Vår referanse:  
2014/020334-002

### Vedrørende søknad om flytting og utvida bruk av avkøyrslø - Gnr. 18 bnr. 12 i Meland kommune

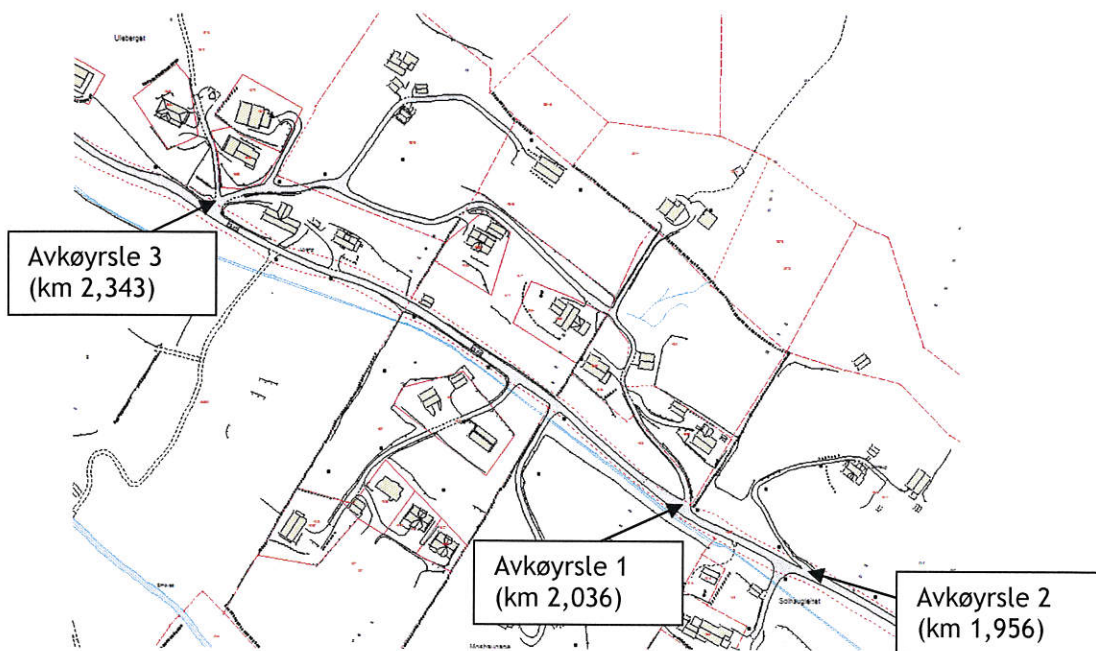
Saka gjeld søknad om å stenge avkøyrslø 1 (km 2,036) og gje dei tre bustadeiningane som nyttar denne avkøyrslø i dag ny tilkomst via avkøyrslø 2 (km 1,956), jamfør kartutsnittet nedanfor der avkøyrsløene er markert.

Bakgrunnen for søknaden er svært dårleg sikt i avkøyrslø 1. Ingen av dei to aktuelle avkøyrsløene oppfyller dagens krav til teknisk utforming. Sikta er aller dårlegast i avkøyrslø 1, medan avkøyrslø 2 er den som i størst grad avvik frå krav til geometrisk utforming.

- Frisikt: 4 x 45 meter - frå eit siktpunkt 1,1 meter over bakken 4 meter inn i avkøyrsla skal det vere minimum 45 meter frisikt til begge sider av køyrebana
- Svingradius: 4 meter (diameter 8 m)
- Lengdeprofil: Avkøyrslar skal ha fall frå hovudvegen med 5 cm på dei første 2 metrane. Deretter er kravet 3 meter med helling/fall på 1:20, og så 30 meter tilkomstveg med helling/fall på 1:8.
- Drenering: Under avkøyrslar må det leggjast dreneringsrøyr, minimum 300 mm i diameter, med kummer og køyresterk rist. Røyrret for grøftevatn må vere langt nok, slik at sidearealet i avkøyrsla får eit fall på minimum 1:6.

Litt nord for dei to omtalte avkøyrslene ligg det ved km 2,343 ei tredje avkøyrslar, i kartutsnittet merka avkøyrslar 3. Denne avkøyrslar har vegsamband til dei tre eigedomane som nyttar avkøyrslar 1, men vegen er strengd. Avkøyrslar 3 har per i dag vesentleg betre standard enn dei to andre avkøyrslene.

Med bakgrunn i opplysningane ovanfor, rår vi til at det vert arbeidd vidare med ei løysing der det vert søkt om å flytte eigedomane som i dag nyttar avkøyrslar 1 over til avkøyrslar 3.
